令和2年12月9日

日本野鳥の会秋田県支部
支部長 佐々木 均
秋田県横手市前郷一番町1-21
(公印省略)

(仮称) 西目風力発電事業更新計画に係る環境影響評価準備書に対する意見書

(図1)

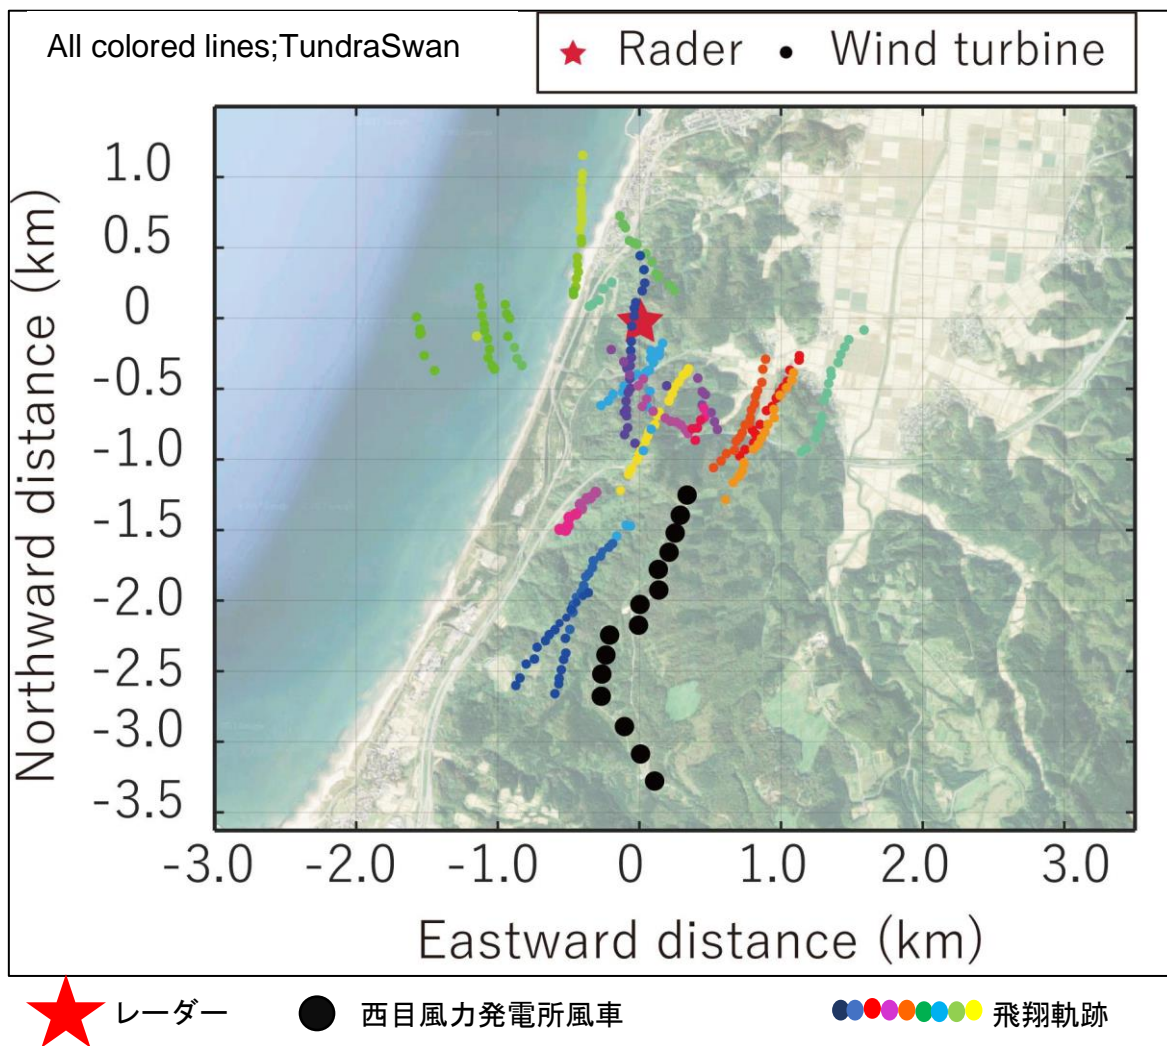
西目風力発電所の南西にある西目町出戸孫七山周辺と西目町沼田地区の間に、ガン・ハクチョウ類が頻繁に利用する移動経路がある。野鳥の会が 2016 年秋に行ったレーダー調査において、ガン・ハクチョウ類が既存風車を避けて飛んでいることが確認されている（図 1）。また、そのガン・ハクチョウ類が T6・T7・T8 の風車付近を集中的に通過することを、2019 年秋に新潟大学がレーザー距離計（SAFRAN VECTRONIX 社製 Vector21AERO）を使用して行った渡り鳥の飛翔状況調査で確認している（図 2）。さらに、このルートは渡りの時期だけでなく、越冬期も採餌場所とねぐらの間の移動のためによく利用しており、降雪などの悪天候時でも飛翔していることが当支部会員によって確認されている。

既存風車がガン・ハクチョウ類に対して、すでに障壁影響を及ぼしていることが分かっているが(図1)、さらに、既存の事業は風力発電が環境影響評価法の対象事業となる以前の事業であり、事業着手前のガン・ハクチョウ類の状況を十分に把握していないと考えられる。このことから、既存の風車を取り壊した後に、風車が1基もない状態でガン・ハクチョウ類および希少猛禽類の飛翔状況を調査し、既存風車の存在によりどのような影響があったかを明らかにし、その影響が大きい場合は風車の更新計画を見直すべきである。また新設風車の設置後も1年間は飛翔状況の調査を行い、新設風車が鳥類の飛翔経路にどのような変化を及ぼしたかを明らかにすべきである。

(図2) 2019年10月17日～23日 新潟大学によるレーザー距離計を用いた調査

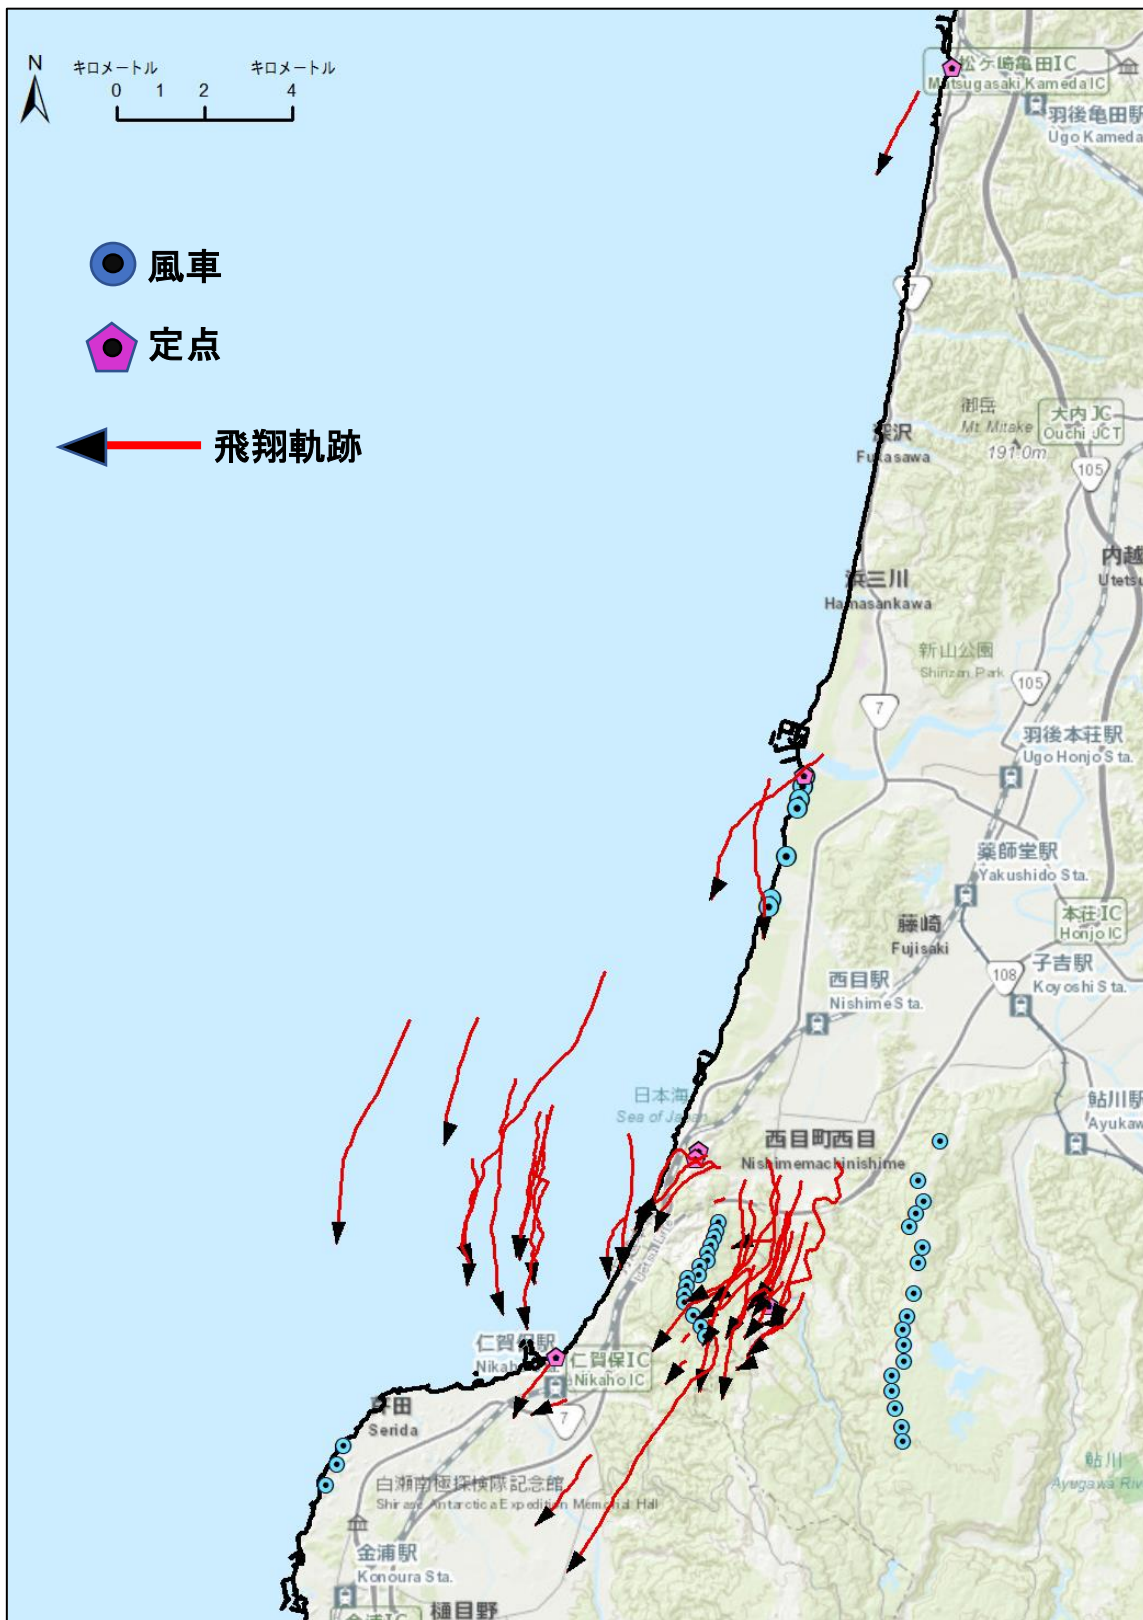
これらから、ガン・ハクチョウ類などの渡り鳥が T6・T7・T8 の風車および計画地の南端部を移動経路として集中的に利用すること、また、降雪や霧、強風など気象条件が悪い時にバードストライクが生じる可能性が高いことが分かった。しかし、このような状況を生み出したのは、貴社が既存の風車を建設したことで鳥類に障壁影響が生じたことにより、北端から 10 基程度の風車を避けて飛ぶようになったためであると考えられる。そのため、移動経路に対し壁となって配置される T6・T7・T8 の風車は建設すべきではない。さらに、計画地の南には 2019 年に新設されたにかほ高原ウインドファームが稼働し、北西には現在建設中の西目西ノ浜風力発電事業（西目浜館風力発電から改名）がある。そのことを当該事業も含めて考えると、この地域に存在する渡り鳥の経路の幅は非常に狭まり、さらにバードストライクの発生確率を高めるか、障壁影響として鳥類の風車の迂回距離が増大することが懸念されるため、T6・T7・T8 の風車は建設すべきではない。
